Vorprüfbericht | 1.Stufe

B616 | Block 616

**Untersuchung städtebaulicher
Entwicklungspotenziale im Block 616
in Berlin Kreuzberg**

**Zweistufiges Werkstattverfahren
als parallele Mehrfachbeauftragung**

KONZEPT 2 „MAX“ PARK DER MODERNE

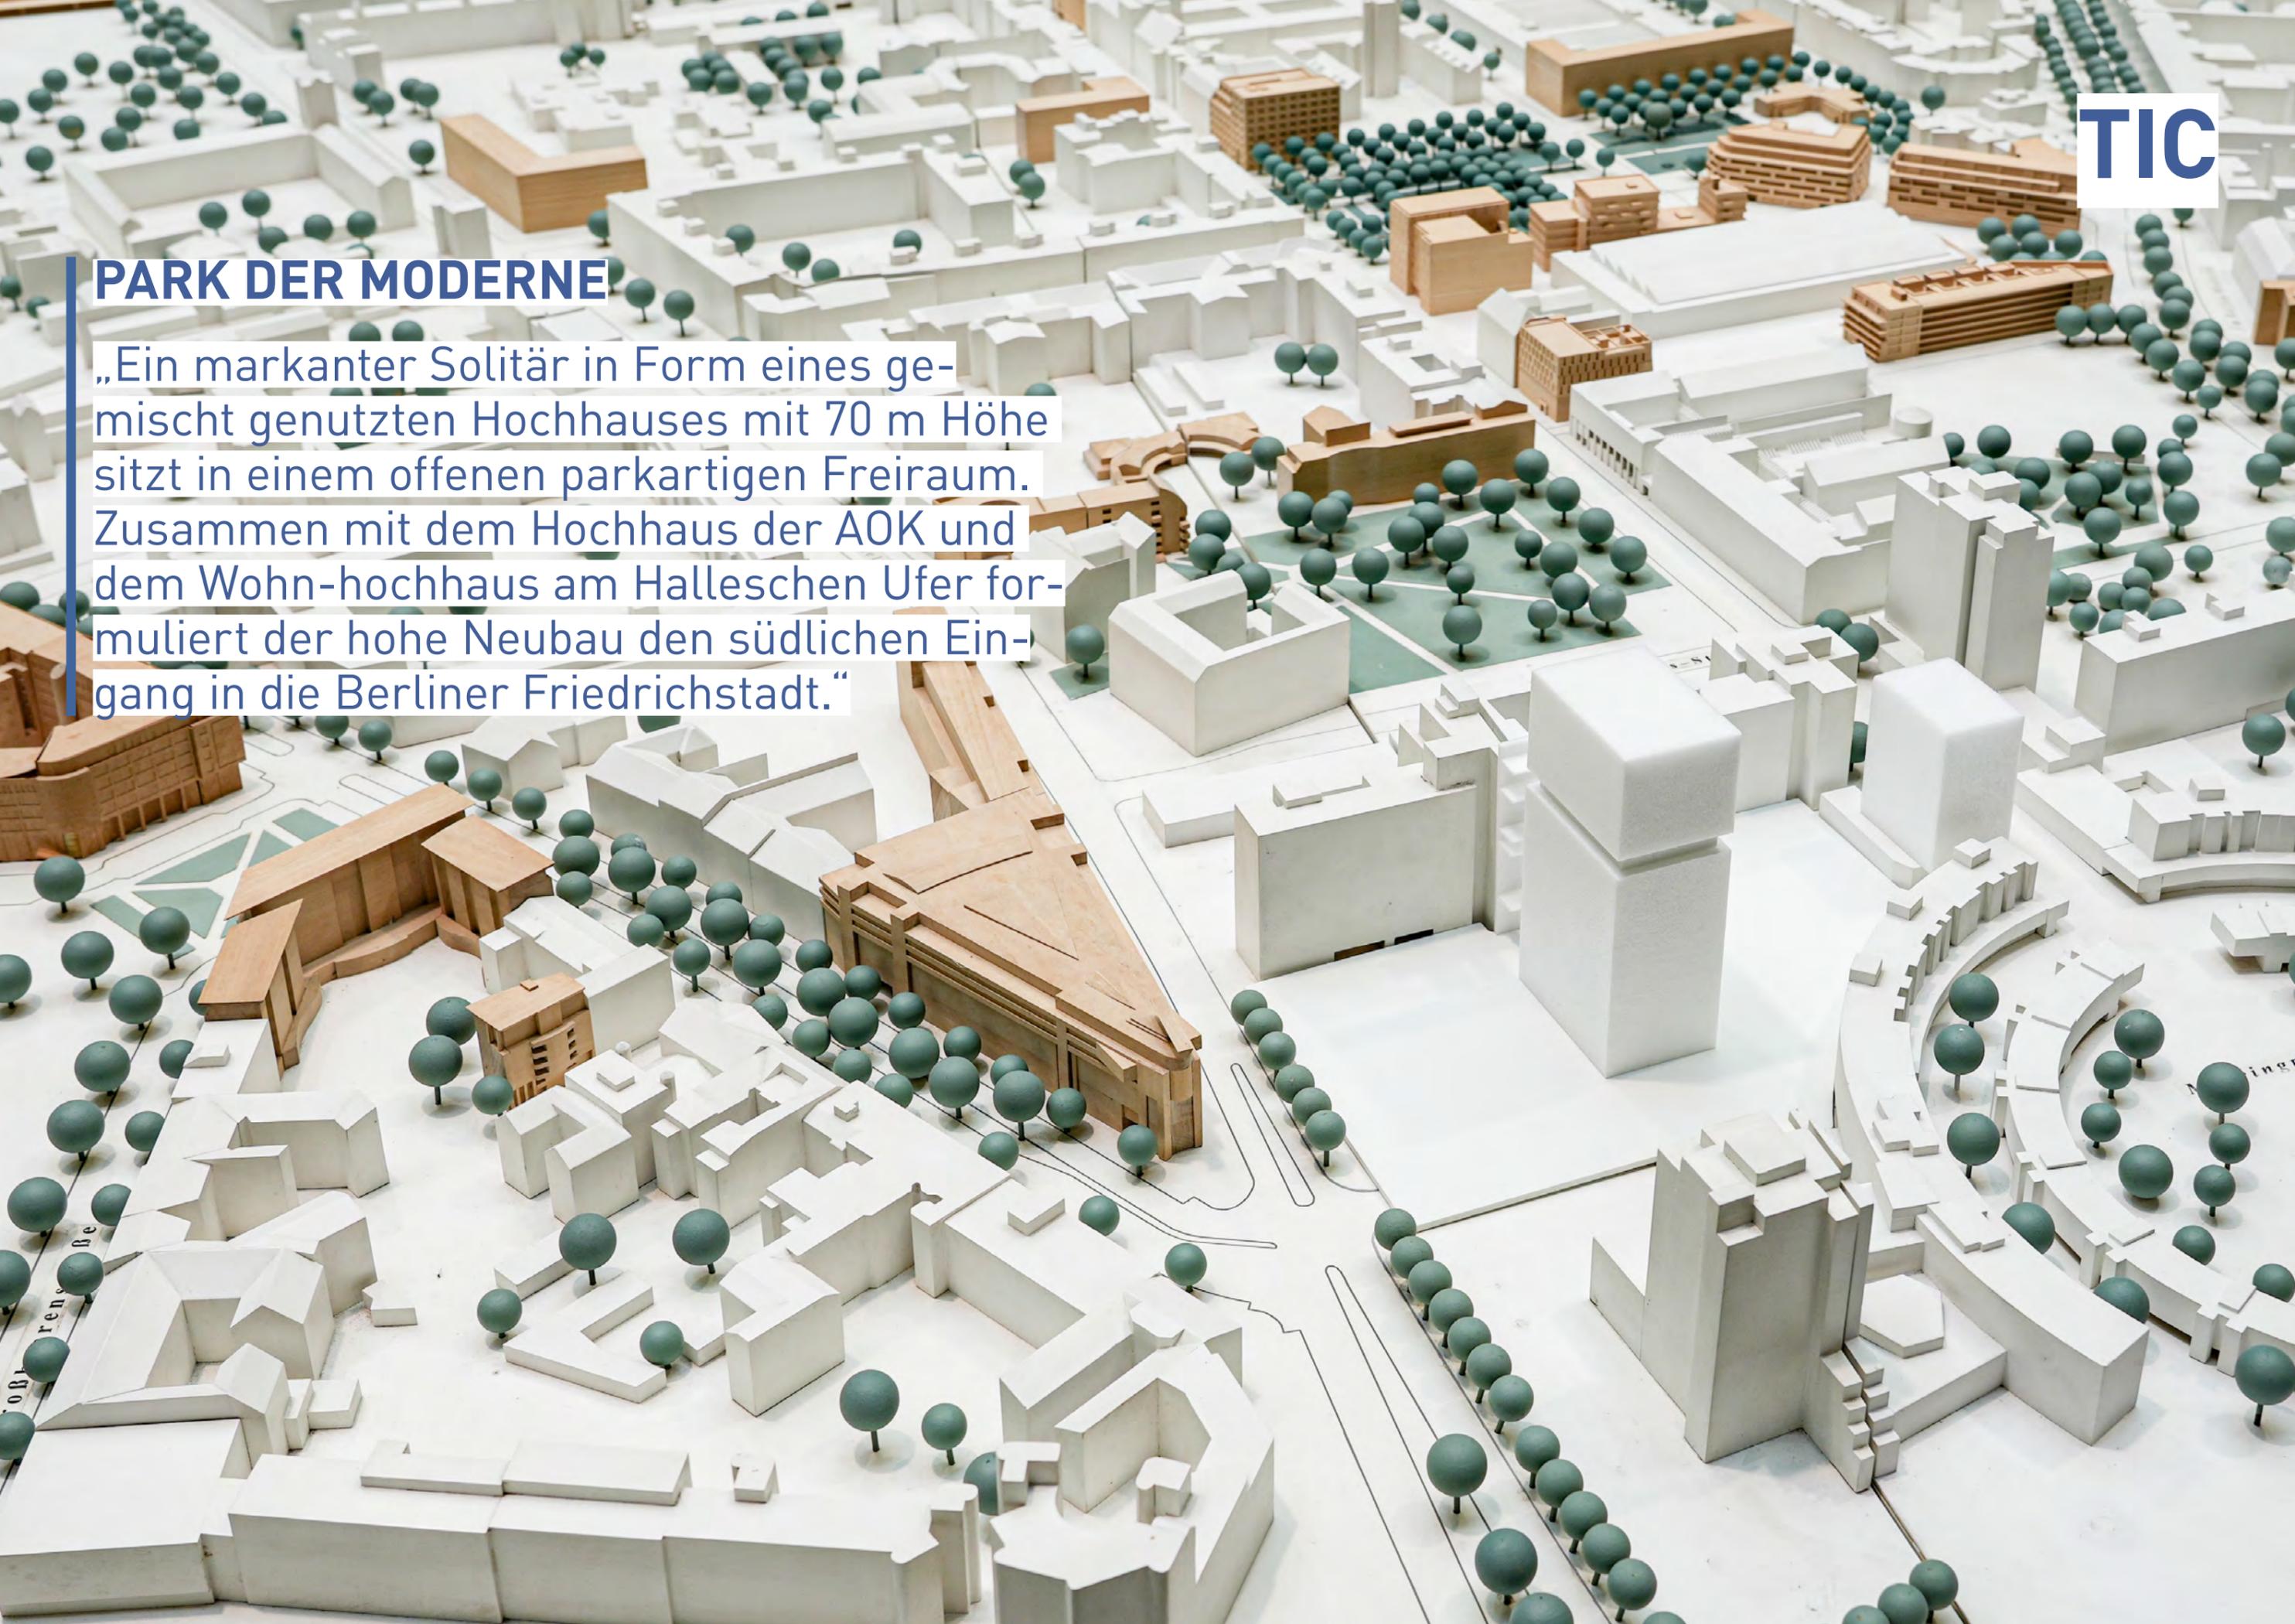
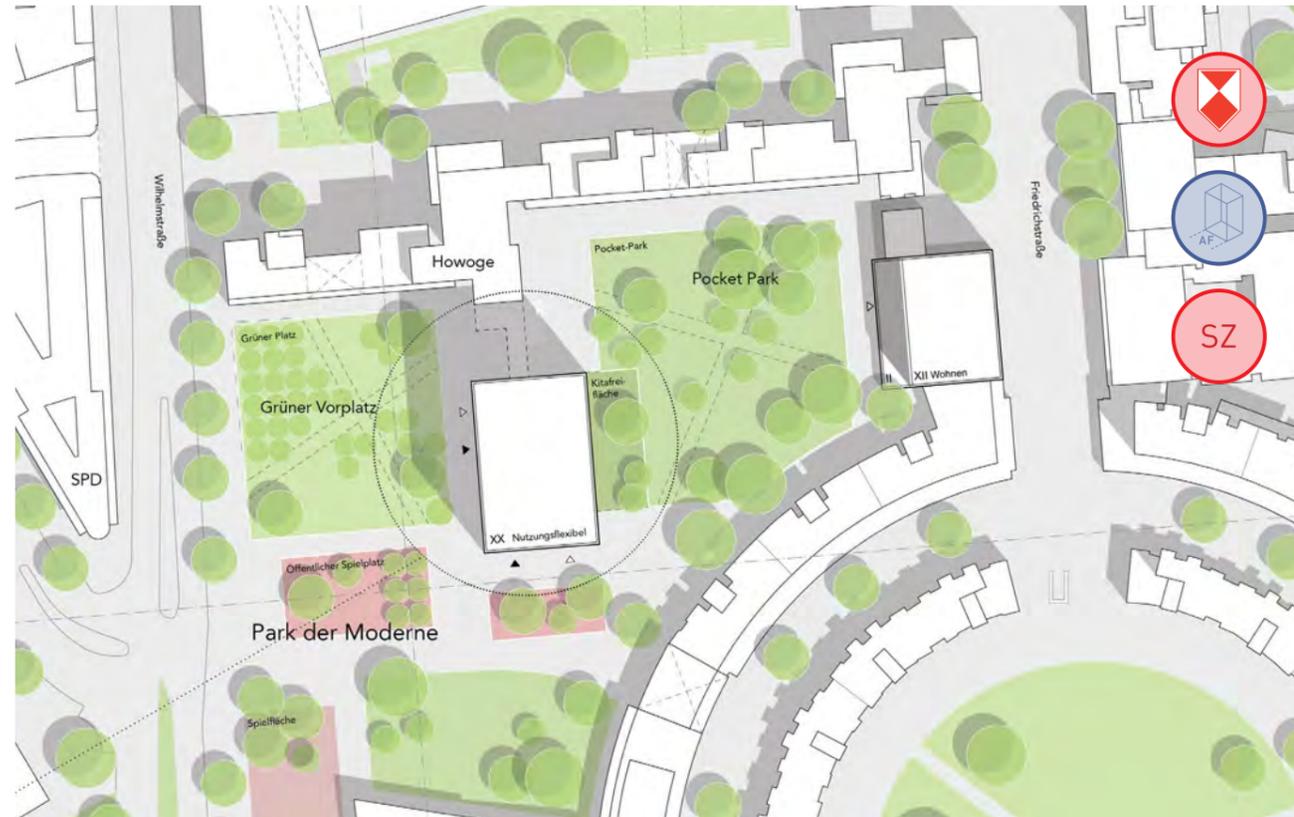
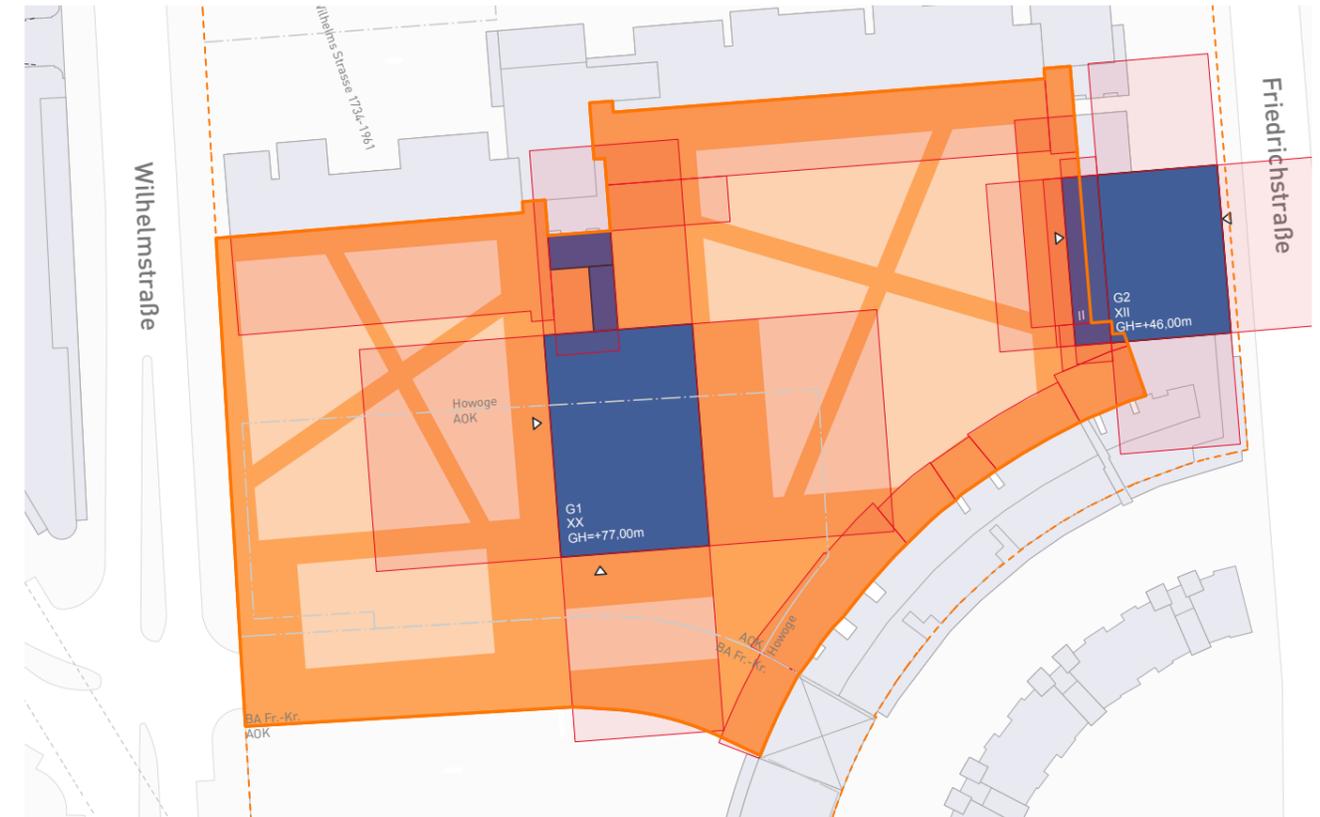
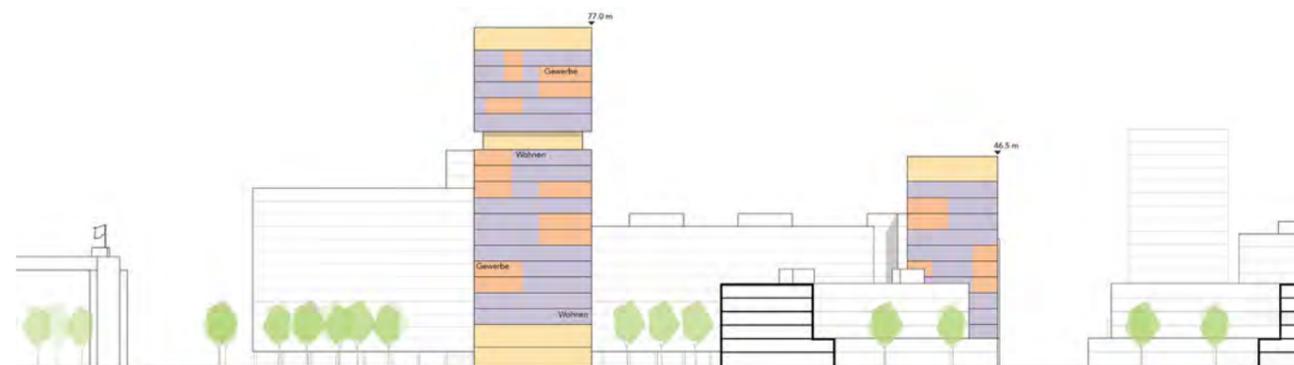
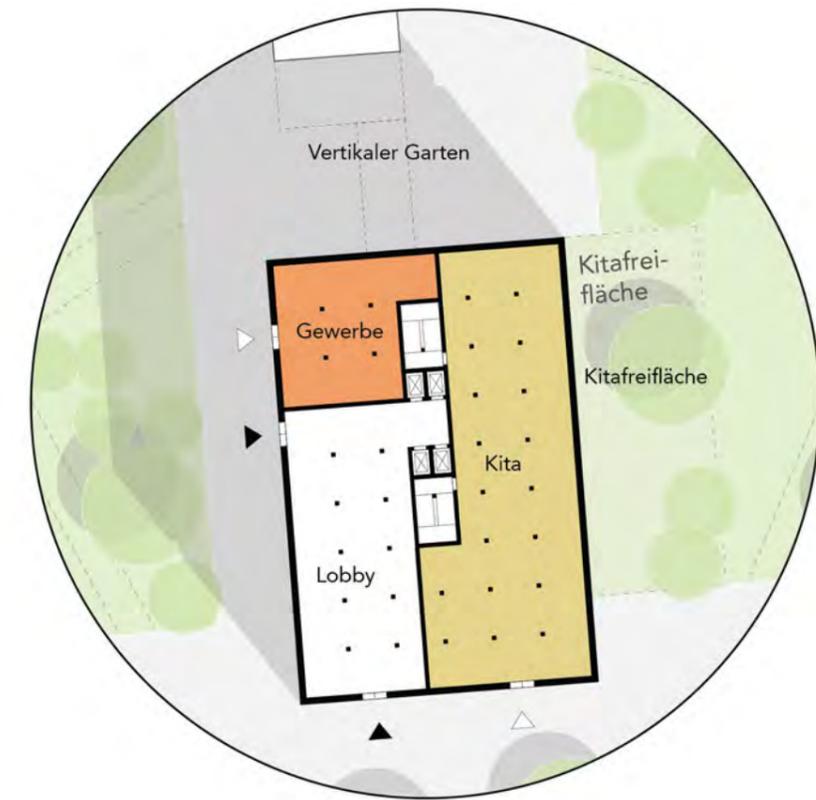
Prüfthema	Institution	Wertung	Heilbarkeit	Kommentar
Städtebauliches Einfügen	Stadtkontor	-	↔	Bauliche Verdichtung und Höhenentwicklung nicht angepasst
	LokalBau	-	↑	Überbauung an der Friedrichstr. deutlich zu massiv/hoch, Hochpunkt in der Mitte überdimensioniert
	Stadtplanung	-	↔	Grundsätzlich sind Hochhäuser in dem Ensemble ableitbar. Die Höhe des Baukörpers fügt sich nicht ein.
	Fachkreis Koop. Stadtentwicklung	+		Konzentration im Hochpunkt maßstabssprengend
Denkmalverträglichkeit	Gebietsvertretung	--	↓	Die Gebäudehöhe entspricht nicht der Umgebung. Ein solcher Hochpunkt ist gesamtstädttebaulich nicht nachvollziehbar.
	LDA & UD	-	↔	Höhe "Landmark" wirkt bedrängend, Überbauung der die Fußgängerzone flankierenden Niedrigbauten kritisch -> beeinträchtigt Wahrnehmung der Figur & widerspricht der Düttmann-Gestaltung (Abgrenzung zur Ringebauung & menschlicher Maßstab)
Lärmrobuster Städtebau	LokalBau	+	↔

ISU Plan	+	↔	Abstand zur Straße sehr groß, dadurch reduzierte Pegel
Gebäudestruktur	LokalBau	+	↔	
	Soziale Infrastruktur	-	↔	geringe überbaute Fläche des Hochpunktes schafft geringe Flächenpotentiale für quartiersbezogene Bedarfe in EG und 01. Stock
	Stadtplanung	-	↔	Die Positionierung des Gebäudes wird kritisch gesehen.
	Fachkreis Koop. Stadtentwicklung	+		bei beiden Hochhäusern ist Mixuse vorstellbar, zu großmassstäblich
Nutzungskonzept	Gebietsvertretung	--	↓	Fremdkörper im Gebiet
	Stadtkontor	++	↑	städttebauliche Kennwerte entsprechen den Vorgaben (Verhältnis Wohnen zu Nicht-Wohnen)
	LokalBau	+	↑	interessante vertikale Verteilung, Vorteil von durchwobener Nutzungsmischung im Turm eher unklar
	Stadtplanung	-	↔	Etagenweise versetzter Nutzungsmix erscheint problematisch. Belebung der Außenräume fehlt.
Freiraum	Soziale Infrastruktur	-	↔	Hoher Anteil an Nicht-Wohnen & jedoch keine explizite Nennung Anteil an sozialer Infrastruktur; undefinierte Ausgestaltung des Nutzungskonzeptes innerhalb der Baukörpers; Vertikale Nutzungsverteilung für quartiersbezogene & nachbarschaftliche Nutzungen nicht bedarfsorientiert; vertikale Nutzungsverteilung birgt Sicherheitsrisiken bzw. verstärkend für bereits bestehende Sicherheitsprobleme im Sozialraum

Gebietsvertretung	+	↔	
	LKA PräV 12	++	↑	Attraktiver Vorplatzcharakter. Klare Zonierung und Nutzungszuweisung der Freiräume. Übersichtlichkeit durch klare Wegeführung
	Stadtkontor	+	↑	geringer Eingriff in Bestandsflächen der HOWOGE, funktionierende Freiraumstruktur
Erschließung & Vernetzung	Umwelt- und Naturschutzamt	-	↔	Zerteilung der Grünflächen
	LokalBau	+	↔	Ort für Spielfläche vor AOK ungeeignet, Kleinplatz auf Friedrichstr verdunkelt
	Stadtplanung	-	4	Großzügiger das Gebäude umspielender Freiraum. Willkürliche Wegebeziehungen. Spielflächen zur Wilhelmstraße fragwürdig.
	Gebietsvertretung	-	↔	
Sanierungsziele	Soziale Infrastruktur	++	↑	großer Grünraum zur Friedrichstraße kann bei entsprechenden Nutzungsmöglichkeiten vom Vorteil für das Quartier sein
	Stadtplanung	++	↑	Erschließung dürfte im weiteren Verlauf unproblematisch sein.
Kooperative Stadtentwicklung	Gebietsvertretung	-	↔	Durchwegung wie vorhanden fehlt.
